Oggetto: **[ID: 8240]** Progetto di sicurezza e ammodernamento dell'approvvigionamento della Città Metropolitana di Roma. Messa in sicurezza e ammodernamento del sistema idrico del Peschiera. Sottoprogetto denominato "Nuovo acquedotto Marcio - I Lotto - dal manufatto origine al Sifone Ceraso" - AAM10118_A250.

Richiesta di integrazioni documentali

SERVIZIO V "Tutela del paesaggio"

Fig. 1 Sovrapposizione del tracciato di progetto con la tavola B del PTPR

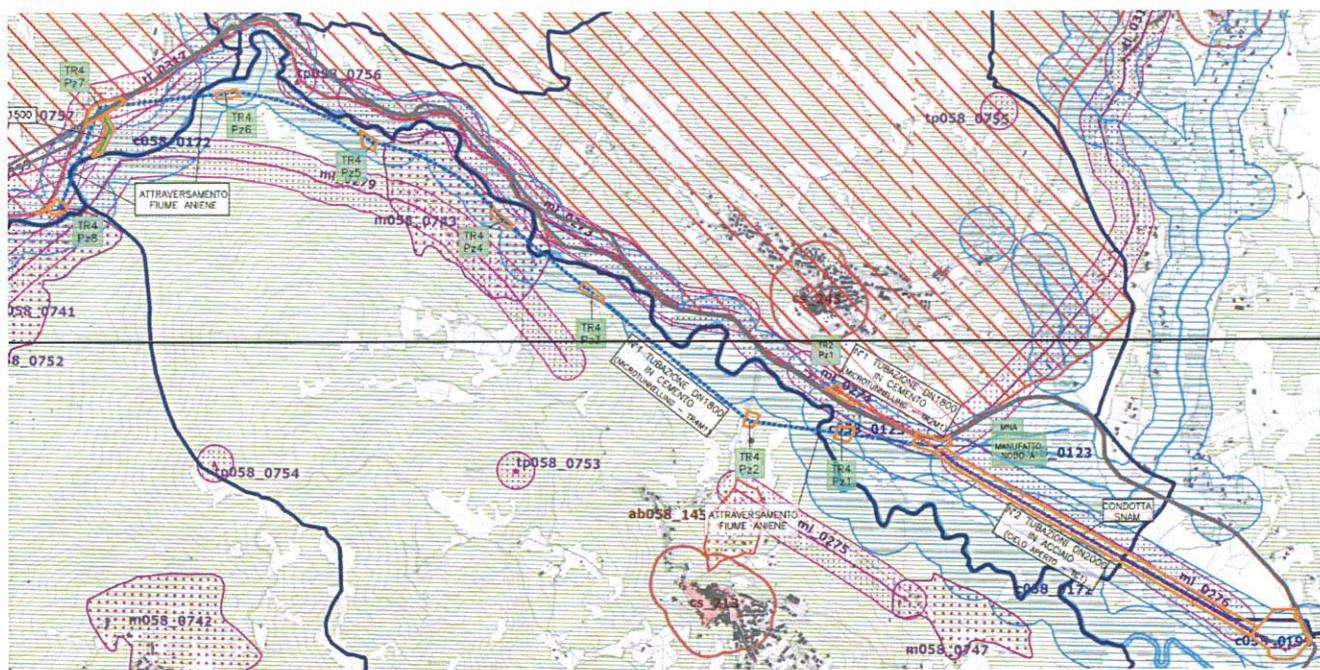
Dalla verifica della sovrapposizione della proposta di progetto con la Tav.B del PTPR (cfr. fig.1) relativa ai Beni paesaggistici, emerge che il tracciato interferisce, per tutta la sua lunghezza, con ambiti tutelati ai sensi della parte terza del Codice, risultando in più parti non conforme alle norme di tutela

vigente. Pur tuttavia, con riguardo alla **tutela paesaggistica** occorre precisare che l'intervento, per le sue caratteristiche di opera pubblica, può avvalersi di specifiche deroghe previste nel PTPR vigente e riportate in ciascun articolo delle Norme relativo alla disciplina d'uso e di tutela del Piano.
